**MEDIDAS DE MITIGACIÓN DEL PROYECTO
EDIFICIO LAS VERBENAS (ID 13098393-2)
COMUNA DE LAS CONDES
ORD TRANS. N°5/558 de fecha 06.12.22**

I. DESCRIPCIÓN DEL PROYECTO.

Figura 1: Arquitectura, Acceso vehicular y peatonal del Proyecto.

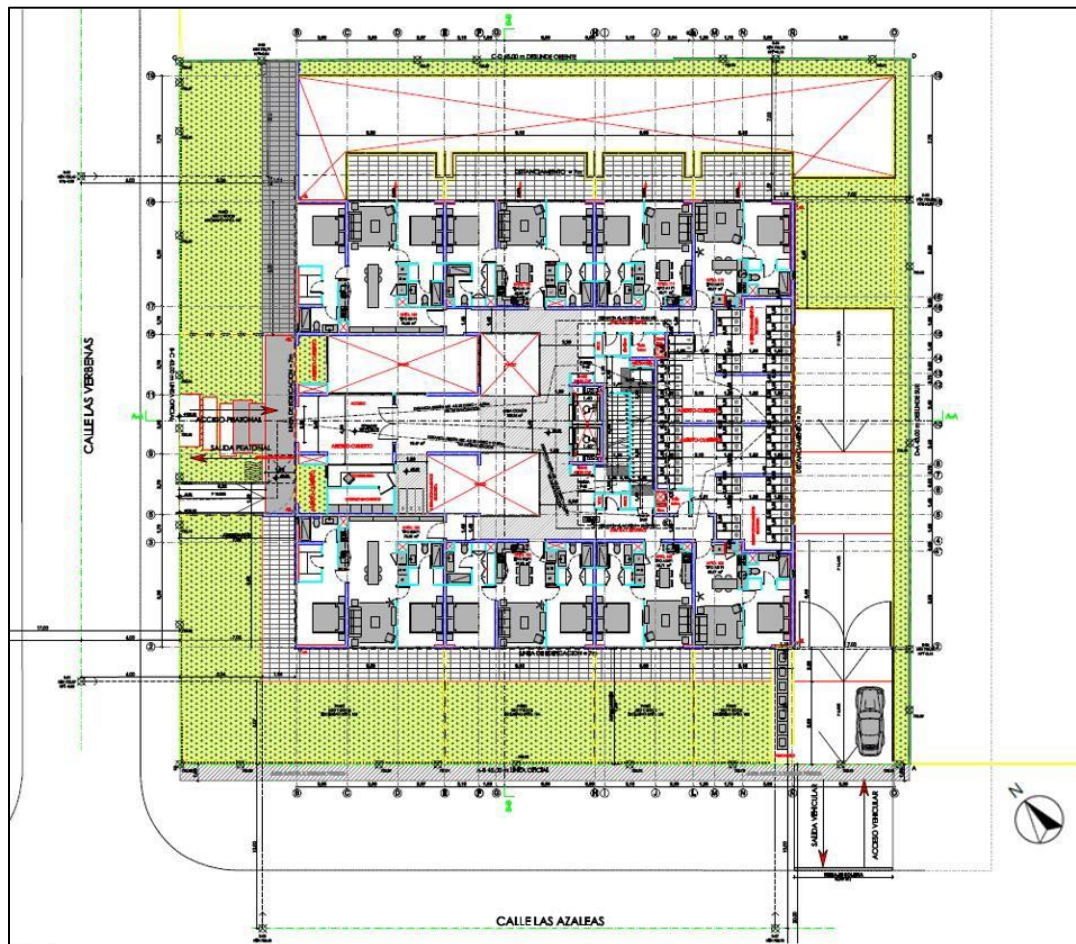
- 1.1. Espacio de almacenamiento. El espacio que existirá entre el portón de acceso y la línea oficial no podrá ser menor a 5,5 metros, considerando que el flujo preponderante que ingresará al proyecto serán vehículos livianos.

- 1.2. Elementos de segregación entre peatones y vehículos. El acceso peatonal del proyecto “Edificio Las Verbenas”, no es colindante con el acceso vehicular. Los accesos peatonales del proyecto se encuentran independiente de los accesos vehiculares, sin perjuicio de lo anterior, se elaborará y ejecutará un tratamiento de Espacio Público del frente predial, el cual será ingresado a la Dirección de Obras de la Municipalidad, el que debe contar con el V°B° de las unidades correspondiente y certificación SERVIU.

- 1.3. Elementos de visibilidad en accesos. Los accesos vehiculares, deberán contar con una buena visibilidad, tanto para vehículos como para peatones, para ello, se incorporará en el acceso, elementos de visibilidad tales como balizas, espejos cóncavos u ochavos, según corresponda, los cuales se ubicarán dentro de la línea oficial del predio, materia a evaluar en TEP.

- 4.1. Asegurar ingreso seguro de buses y camiones. No aplica, puesto que el proyecto no contempla el ingreso frecuente de buses o camiones.
- 4.2. Provisión de radios de giro y ángulo de incidencia en accesos. Los radios de giro y el ángulo de incidencia del acceso se deben ajustar y cumplir con los parámetros de diseño y disposiciones legales de la OGUC. Además, de permitir que las maniobras de entrada y salida no interfieran la circulación de los otros vehículos que circulan por la vía, ni se genere entrecruzamiento de los vehículos que entran y salen.

- 4.3. Habilitación de sentidos de tránsito en accesos. La disposición de los sentidos de tránsito de los accesos vehiculares debe estar de acuerdo con el sentido de tránsito de la vía que enfrentan, ello para evitar el entrecruzamiento de los vehículos que entran y salen del proyecto. Lo anterior, será contenido en el TEP.

- 4.4. Adecuada visibilidad en accesos. El acceso del proyecto debe estar ubicado y diseñado de tal forma que permita una buena visibilidad de los vehículos que salen, libre de obstáculos, permitiendo una visibilidad mínima de 20 metros. Lo anterior, será evaluado en el TEP.

- 4.5. Adecuada visibilidad en accesos en curvas. El acceso vehicular no debe ubicarse en una curva horizontal ni vertical. Lo cual será evaluado en el TEP.

- 4.8. Provisión de área de carga/descarga y de señalización. No aplica, puesto que el proyecto no contempla un área de carga y descarga.
 - 4.9. Distanciamientos mínimos de accesos a intersección. Los accesos vehiculares no podrán estar a menos de 6 m de una línea de detención de vehículos ni a menos de 10 m de una esquina; ello, medido desde el punto de rebaje del acceso más próximo a la esquina, entendiendo por esquina la intersección virtual de las soleras de las vías que se cruzan.
